## **PROGETTO DEFINITIVO PER LA REALIZZAZIONE DI UN PARCO EOLICO NEI TERRITORI DEI COMUNI DI TROIA - LUCERA E BICCARI (FG) IN LOCALITA' "MONTARATRO"**

ELABORATO		TITOLO	COMMESSA		
		<b>CONTRODEDUZIONI ALLE OSSERVAZIONI DELL'ASSOCIAZIONE "ITALIA NOSTRA" DEL 25/07/2019 E PUBBLICATE IL 29/07/2019</b>	<b>04EOL-2018</b>		
			CODICE ELABORATO		
REVISIONE		Tutte le informazioni tecniche contenute nel presente documento sono di proprietà esclusiva della Studio M&M Engineering S.r.l e non possono essere riprodotte, divulgate o comunque utilizzate senza la sua preventiva autorizzazione scritta. (art. 2575 c.c.)	NOME FILE	PAGINE	
REV	DATA		MODIFICA	Elaborato	Controllato
00	03/09/2019	Prima Emissione	Marseglia	Marseglia	Longo
01					
02					
03					
04					
05					
06

(stralcio EOL-CPA-03)

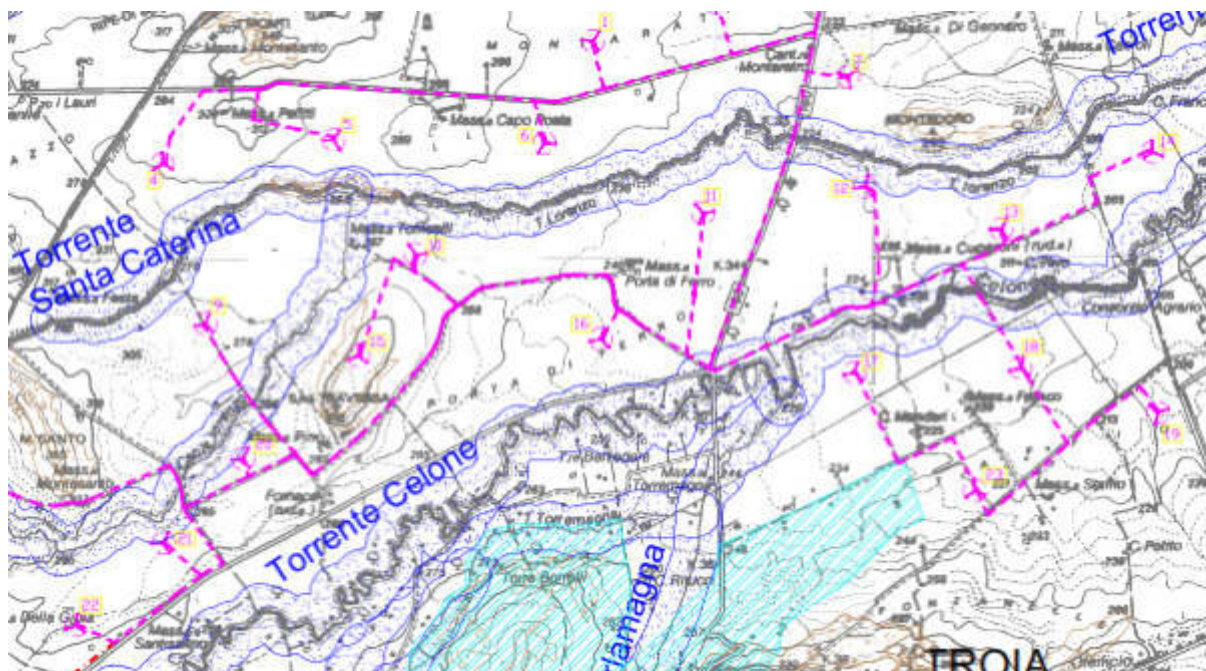
*Si fa presente che nel territorio del Comune di Troia scorrono pochissimi fiumi e torrenti, tra cui il fiume Cervaro ed il torrente Celone sono tra i più importanti, che spesso subiscono pesanti danni ecologici a causa di una mancata tutela e di una forte pressione antropica. Proprio a causa di questa vulnerabilità e*

*dell'unicità che il torrente Celone rappresenta per il territorio del Comune di Troia sembra poco opportuna l'installazione di un impianto di queste dimensioni lungo le sue sponde.*

L'impianto è stato progettato ai sensi di tutte le vigenti normative di settore al di fuori di aree vincolate e, nello specifico, ai sensi delle NTA del PAI. In particolare è in atto uno scambio di approfondimenti progettuali con l'Autorità di Bacino Distrettuale dell'Appennino Meridionale Sede Puglia volti alla definizione della compatibilità del progetto.

Nel rispetto del piano paesaggistico territoriale regionale (PPTR), adeguato al Codice dei beni culturali e del paesaggio (D.L n. 42 del 22 gennaio 2004), del RR24/2010 e delle Linee Guida Nazionali, tutti gli aerogeneratori di progetto sono stati posti oltre i 150 m dal torrente Celone e dagli altri torrenti presenti nel territorio.

I cavidotti interrati sono stati posti sempre lungo la viabilità esistente nelle aree più prossime al torrente Celone.

Lungo gli attraversamenti dei corsi d'acqua presenti, è stato previsto di inserire il cavidotto in un ulteriore involucro stagno (condotta in PVC o PEAD zavorrato). Gli attraversamenti avverranno con la tecnica della Trivellazione teleguidata (TOC). **Questa tecnica garantisce la tutela del paesaggio idraulico e azzerà il disturbo naturalistico delle aree attraversate.**

(stralcio EOL-SIA-08)

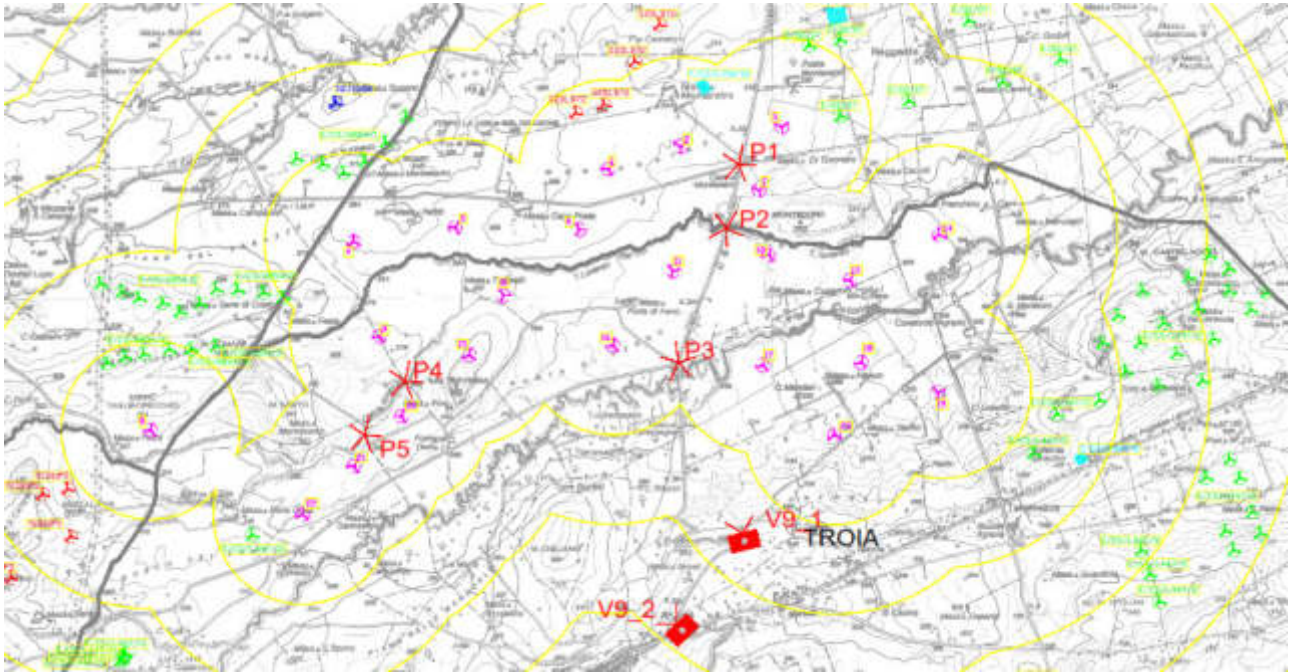
*Spesso nelle relazioni si giustificano gli impatti dell'impianto eolico progettato con la forte antropizzazione del territorio, molto spesso derivante da altri impianti eolici. Sembra opportuno far notare che le sponde del torrente Celone sono le uniche non violate, fino ad ora, da impianti eolici. Per questo si ritiene opportuno impegnarsi per una sua tutela e valorizzazione piuttosto che procedere con l'installazione di un impianto eolico di imponenti dimensioni.*

E' inoltre opportuno precisare che a sia a nord che a sud rispetto al letto del Celone, ad una distanza di pochi chilometri dall'area di progetto sono presenti altri impianti eolici esistenti (cfr. EOL-SIA-06 Studio degli impatti cumulativi):

- E/CS/L447/11 (costituito da 4 aerogeneratori) posto a nord rispetto al reticolo del Celone;
- E/02/07 (costituito da 13 aerogeneratori) posto a nord rispetto al reticolo del Celone;
- E/CS/L447/2 (costituito da 30 aerogeneratori) posto a sud rispetto al reticolo del Celone;

Come più volte ribadito nei documenti di progetto, l'area ha le connotazioni di un polo eolico consolidato.

Stralcio EOL-ECO-05 "CARTA DEGLI ECOSISTEMI"

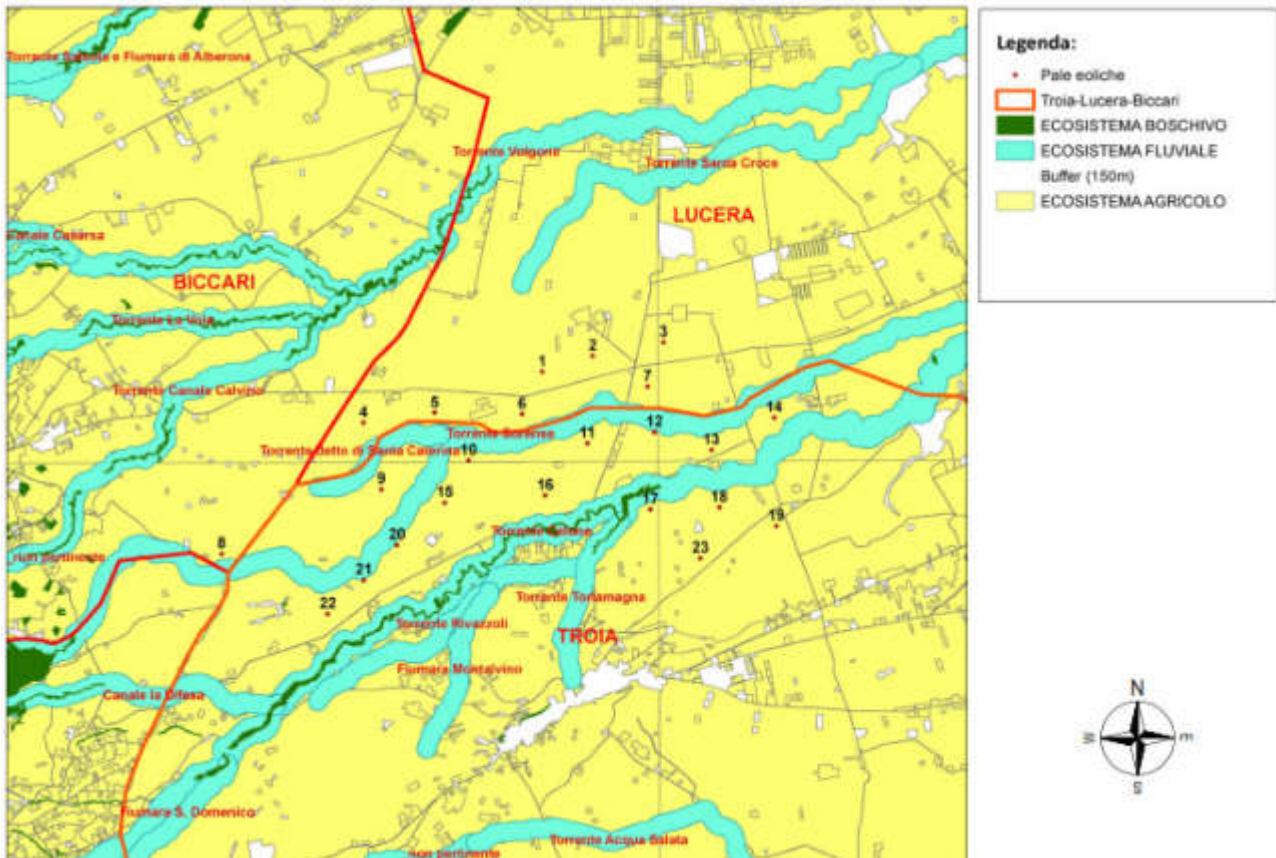
*La relazione tiene in considerazione solo i seguenti corsi d’acqua: Torrente Sorense, Torrente Santa Caterina ed il Torrente Celone. Sono completamente ignorati anche dallo studio Floro- Faunistico dell’area vasta di progetto i seguenti corsi d’acqua che seppur non interessati direttamente dal progetto potrebbero essere coinvolti dalle ripercussioni di un impianto troppo grande: Torrente Canale Calvino, Torrente Volgone, Torrente Santa Croce, Canale La Difesa, Torrente Rivazzoli, Fiumara Montalvino ed il Torrente Torlamagna. La relazione floro-faunistica non prende in esame in modo dettagliato la vegetazione presente nei torrenti interessati dal progetto, ma si limita ad indicare in linea generale le più importanti specie vegetali dei fiumi più importanti della Capitanata.*

I torrenti Rivazzoli, Torlamagna e Fiumara Montalvino sono affluenti del torrente Celone, come sono stati riportati a pagina 15 dell’elaborato EOL-ECO-01 “RELAZIONE FLORO-FAUNISTICA” , mentre gli altri torrenti (Canale Calvino, Volgone e Santa Croce) sono stati riportati in figura 4, tavola EOL-ECO-05 “CARTA DEGLI ECOSISTEMI” e, come anche indicato dalla stessa opponente, non verranno interessati dall’impianto pertanto non si comprende la rilevanza dell’osservazione.

Lo studio FLORO-FAUNISTICA e ancora più nel dettaglio la VINCA hanno approfondito la rilevanza naturalistica sia dei singoli corsi d’acqua interessati del progetto ma soprattutto il contesto naturalistico (per cui anche quello fluviale) nell’area vasta, ovviamente, non descrivendo nel dettaglio il singolo reticolo idrografico nel raggio dei 5km, non interessato direttamente dall’intervento progettuale, ma il contesto paesaggistico-naturalistico dell’area vasta.

(stralcio EOL-OCV-16 a )

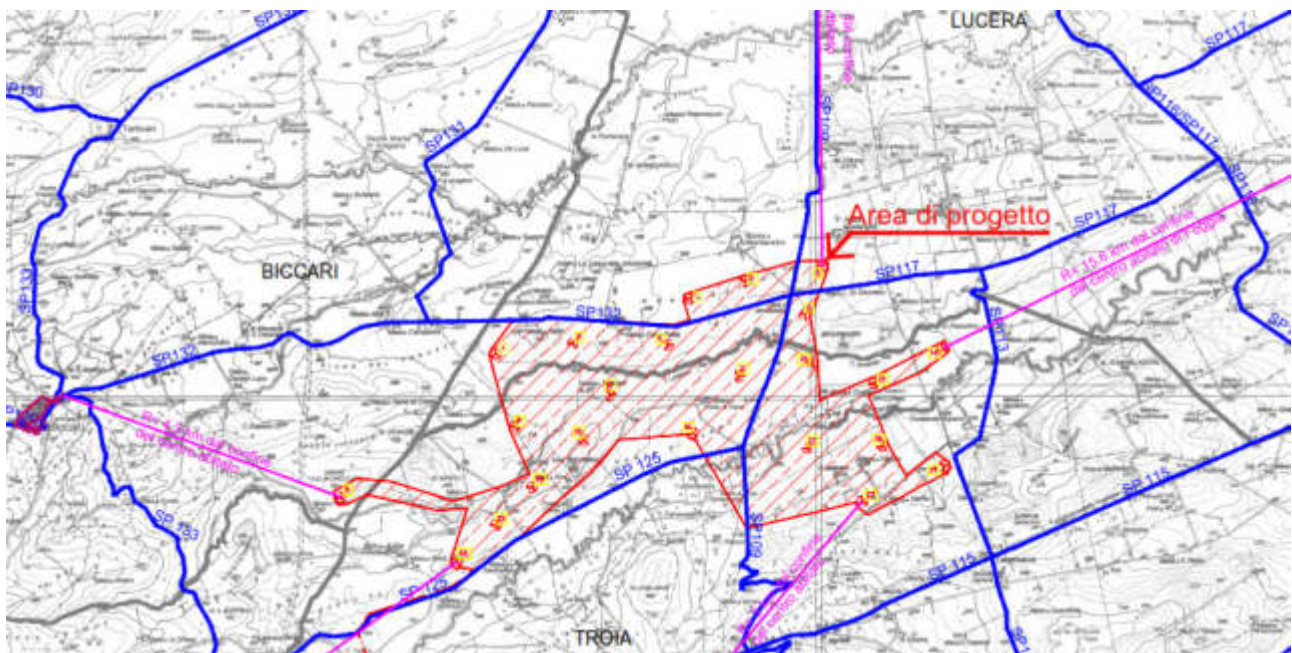
*Il progetto prevede la realizzazione del parco eolico a circa 3 km dal SIC Monte Cornacchia- Bosco Faeto IT 9110003. Nella scheda del Sito di Importanza Comunitaria emergono le vulnerabilità: “Elevata fragilità, invece, presentano gli habitat fluviali e lacustri. I baschi sono sottoposti talvolta ad utilizzazioni non razionali. Nel sito vi è alta pressione venatoria, crescente antropizzazione e problemi potenzialmente legati a insediamenti turistici ed utilizzazioni stagionali.”*

*Le vulnerabilità del SIC IT9110003 sono riferibili anche al territorio interessato dal progetto che subirebbe un ulteriore danno dall’installazione di 23 pale eoliche di notevoli dimensioni.*

**Si ribadisce, che l’intervento progettuale è stato elaborato nel rispetto del RR24/2010 e delle Linee Guida Nazionali. Secondo la normativa vigente l’area di installazione degli aerogeneratori di progetto deve essere ad oltre 200 m dall’area SIC-ZPS IT9110003 Monte Cornacchia-Bosco Faeto ed esternamente all’area IBA IT126 Monti Della Daunia.**

L’area di progetto si trova all’interno di una realtà agricola, in un territorio antropizzato dal lavoro dell’uomo; l’area è servita da una fitta rete infrastrutturale, per cui l’intervento non necessita la realizzazione di una nuova viabilità che potrebbe sottrarre suolo naturale.

Gli aerogeneratori sono stati collocati esternamente ai suoli naturali, residui presenti. **Tutti gli aerogeneratori si trovano in terreni seminativi.**
